ΕΦΗΜΕΡΙΣ ΤΗΣ ΚΥΒΕΡΝΗΣΕΩΣ
ΤΗΣ ΕΛΛΗΝΙΚΗΣ ΔΗΜΟΚΡΑΤΙΑΣ

ΑΘΗΝΑ 16 ΝΟΕΜΒΡΙΟΥ 1984 | ΤΕΥΧΟΣ ΤΕΤΑΡΤΟ | ΑΡΙΘΜΟΣ ΦΥΛΛΟΥ 600

Τροποποίηση σχεδίου πόλεως Πελοπίου προς καθορισμό χώρου πλατείας και χαρακτηρισμός χώρου για ανέγερση κτιρίου πολιτιστικού συλλόγου.

Τροποποίηση του σχεδίου πόλης Καρλοβάσου στα Ο.Τ. 39-40-41-42 και 43.

ΑΠΟΣΠΑΣΜΑ ΣΧΕΔΙΟΥ

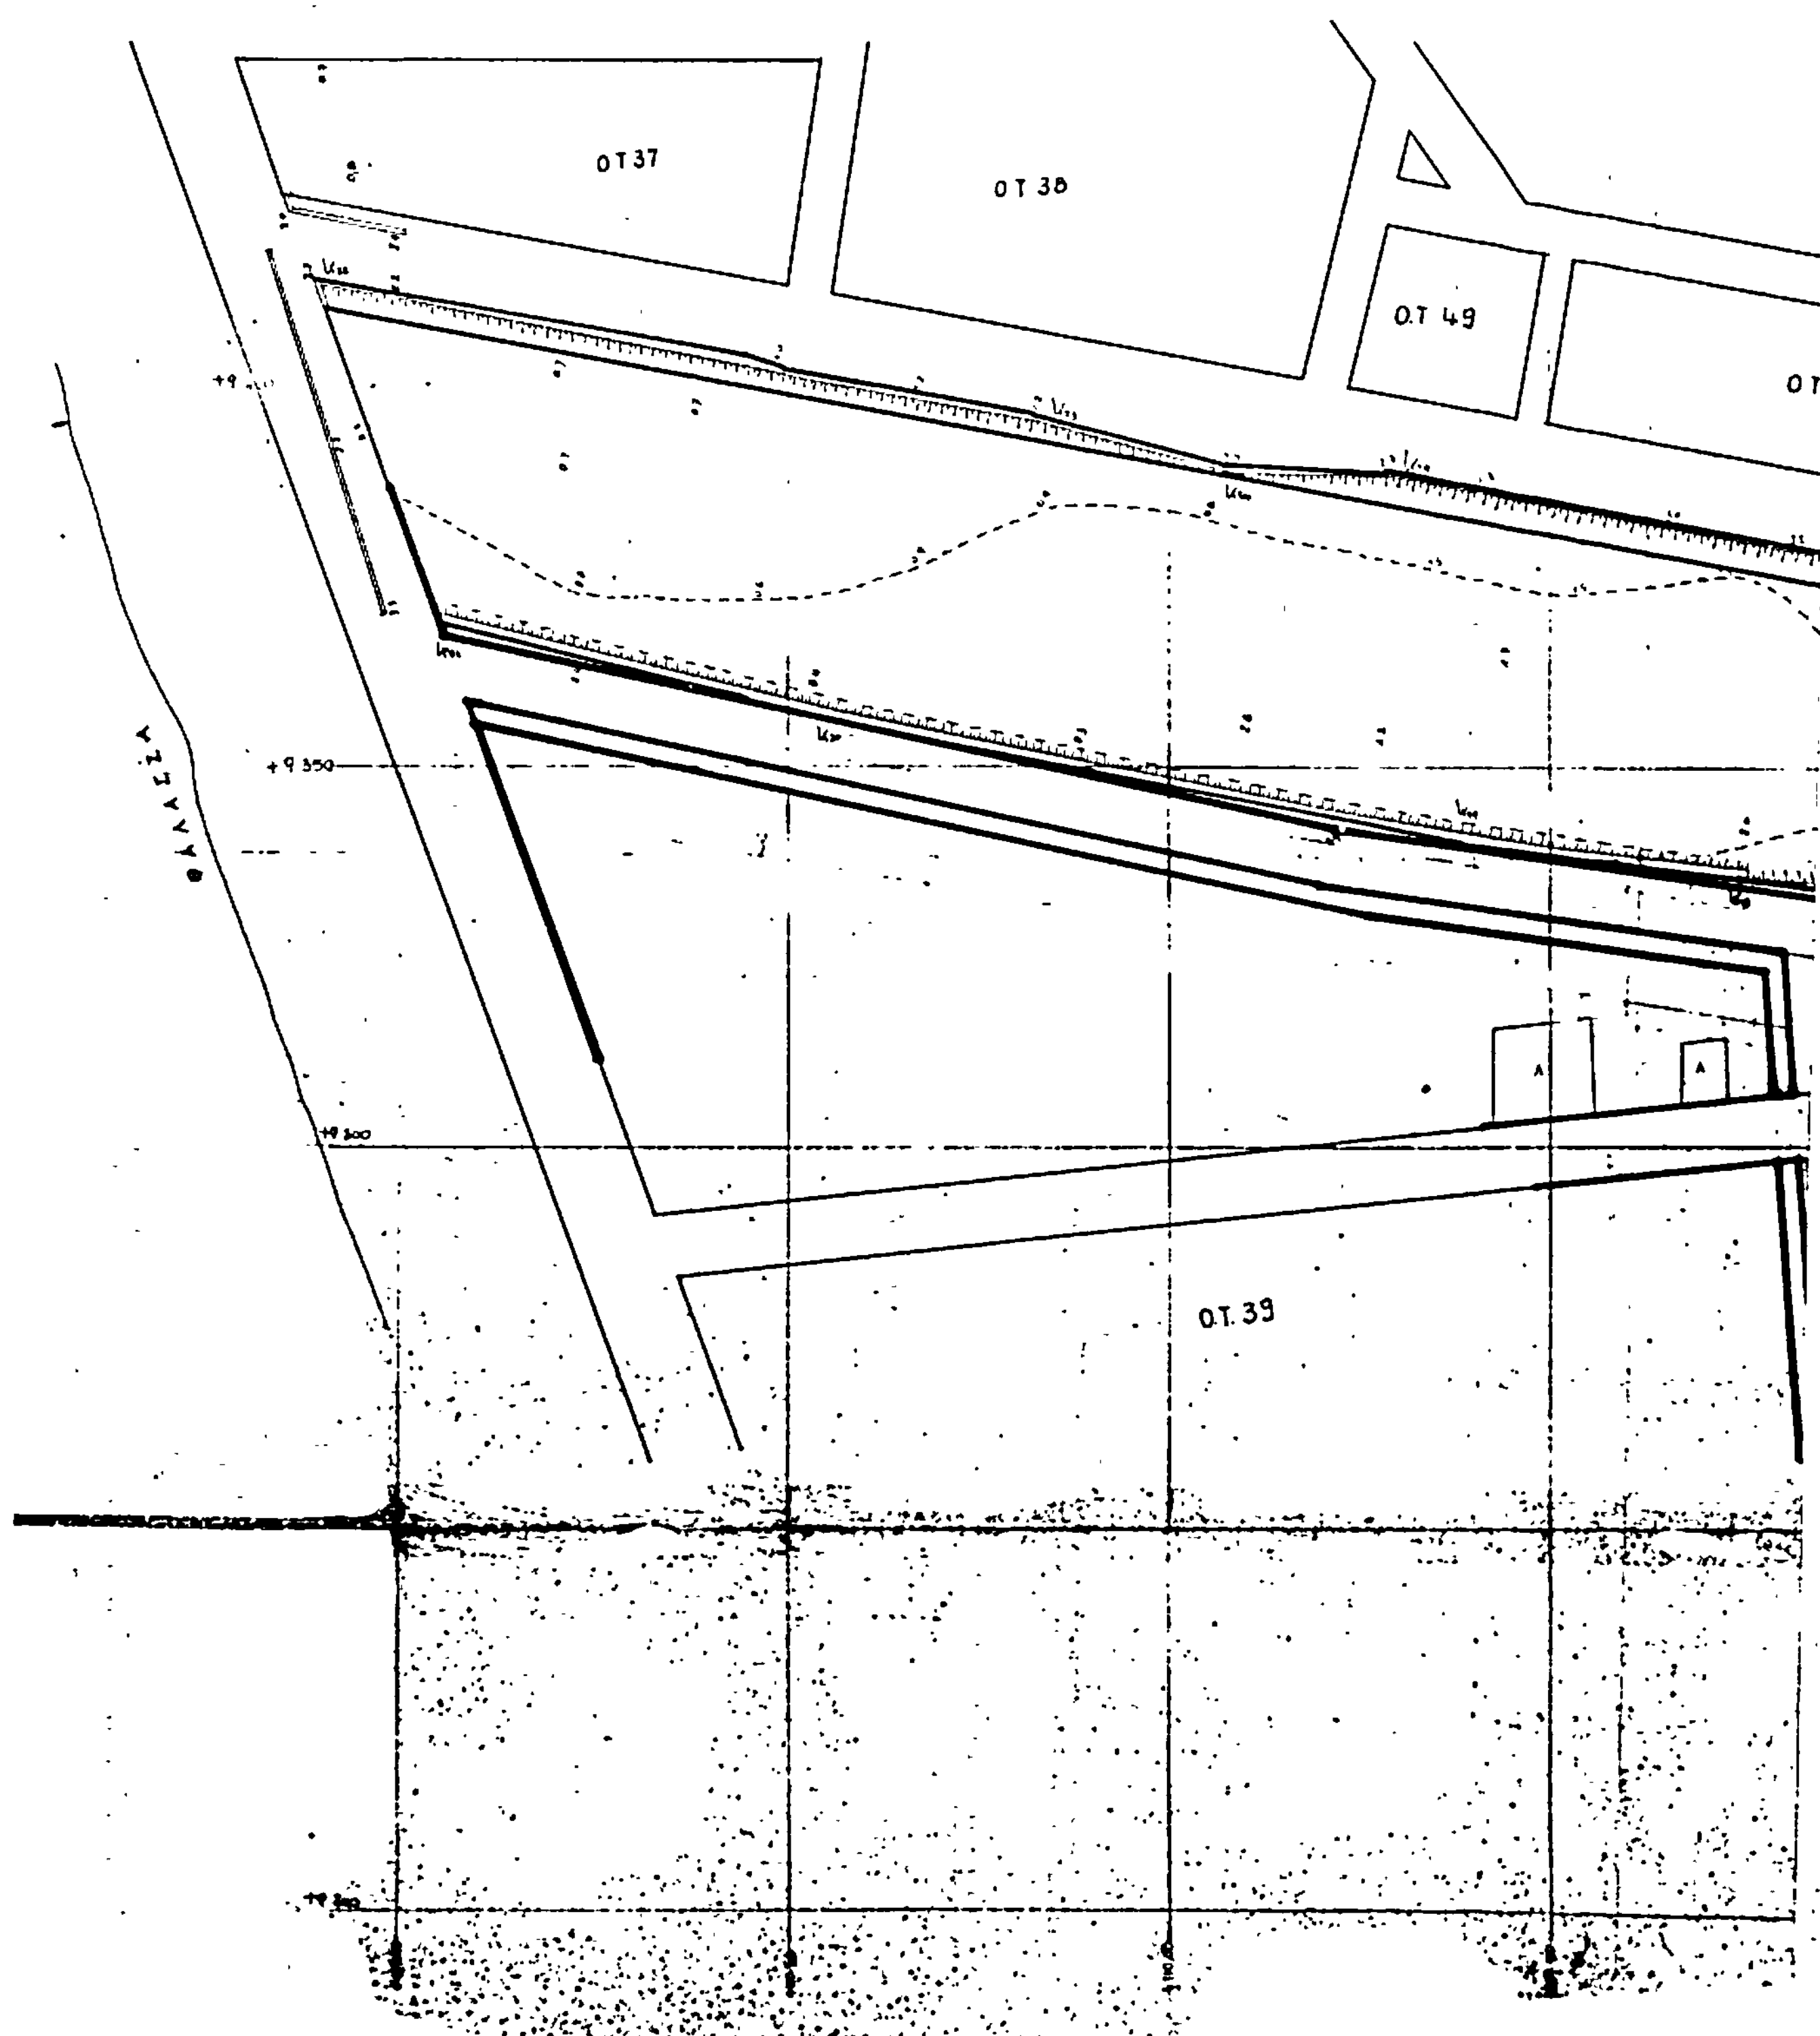
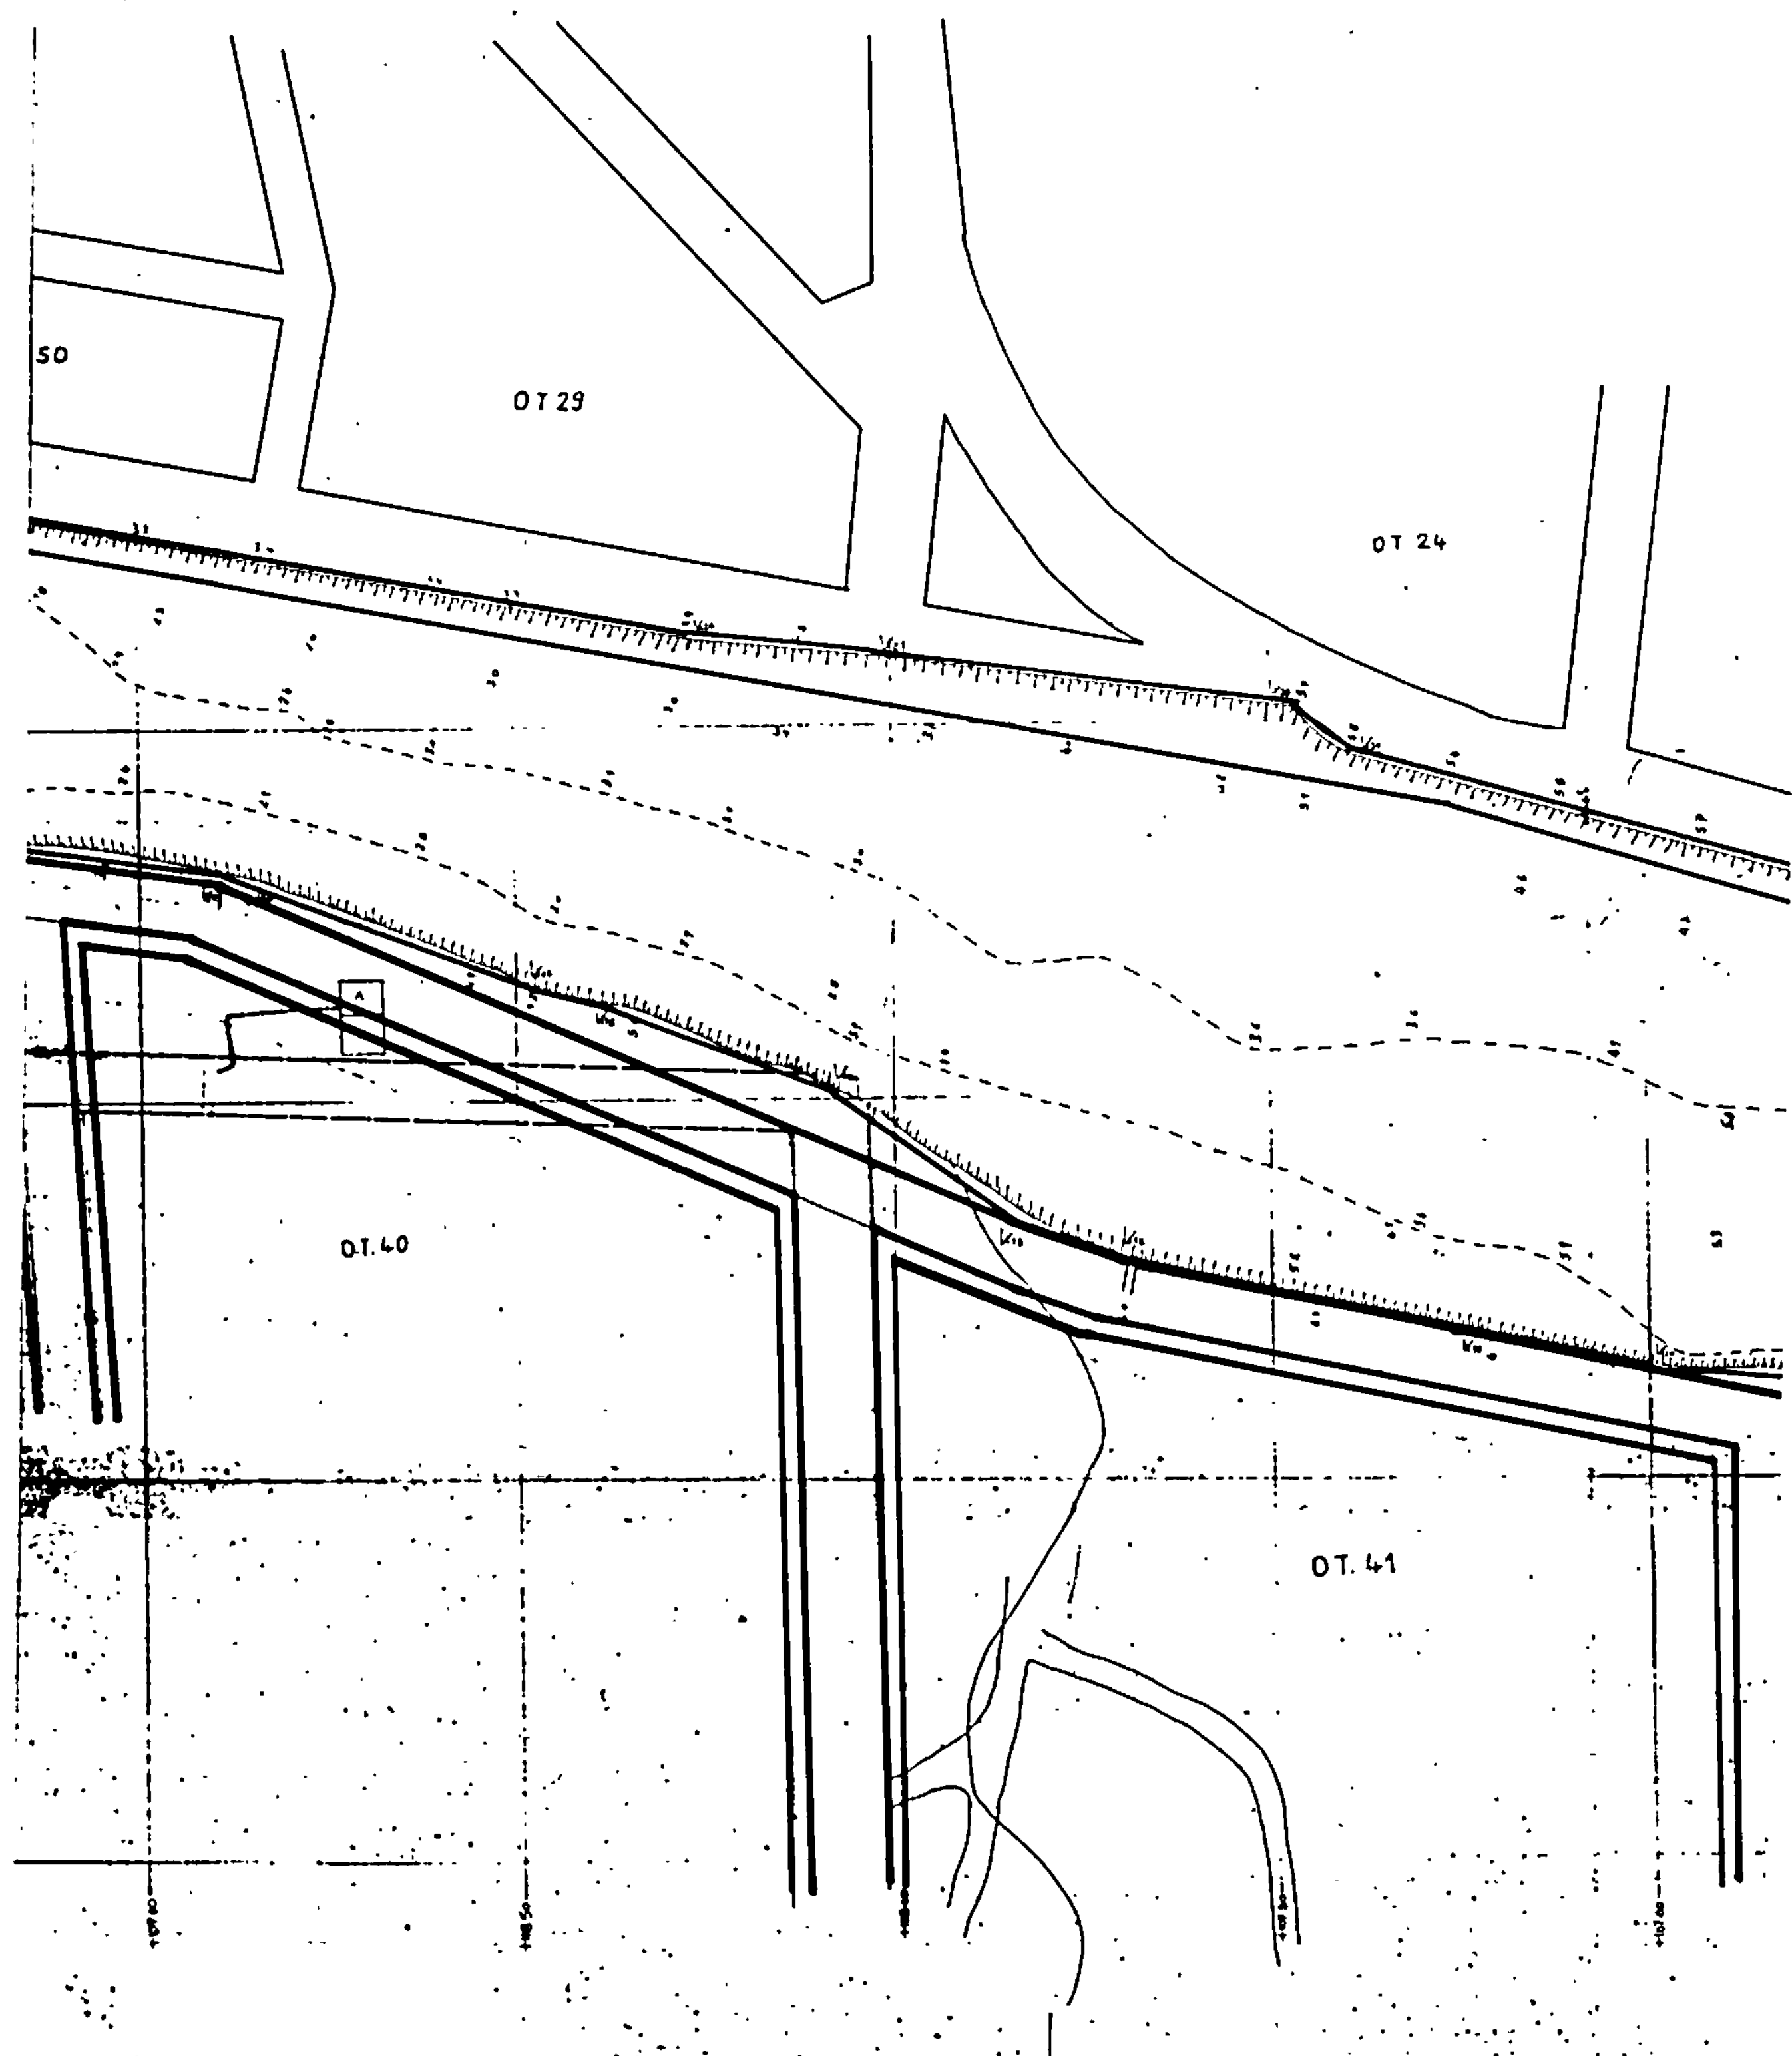
8. Την γνώμη του Συμβουλίου Χ.Ο.Π. του Νομού που διατυπώθηκε στην πράξη του με αριθμό 8/4/31.8.84 σύμφωνα με την οποία τούτο γνωμοδότησε να γίνει τροποποίηση στο σχέδιο πόλης Καρλοβάσου στα Ο.Τ. 39-40-41-42 και 43 όπως απεικονίζεται στο συνημμένο τοπογραφικό σχεδιάγραμμα.

Η τροποποίηση αυτή προβλέπει την δημιουργία νέου δρόμου πλάτους 8,00 μ. από την παραλία μέχρι την γέφυρα του Μεσαίου Καρλοβάσου. Επίσης προβλέπει την δημιουργία πρασιάς πλάτους 2,50 μ.

Εγκρίνουμε την προτεινόμενη τροποποίηση στο σχέδιο πόλης Καρλοβάσου όπως αυτή απεικονίζεται στο συνημμένο τοπογραφικό σχεδιάγραμμα διότι έτσι αίρεται η ασυμφωνία μεταξύ των πινακίδων με διαφορετική κλίμακα του σχεδίου πόλης Καρλοβάσου. Η τροποποίηση αυτή προβλέπει την δημιουργία νέου δρόμου πλάτους 8,00 μ. από την παραλία μέχρι την γέφυρα του Μεσαίου Καρλοβάσου. Επίσης προβλέπεται η δημιουργία πρασιάς 2,50 μ. στις καινούργιες ρυμοτομικές γραμμές.
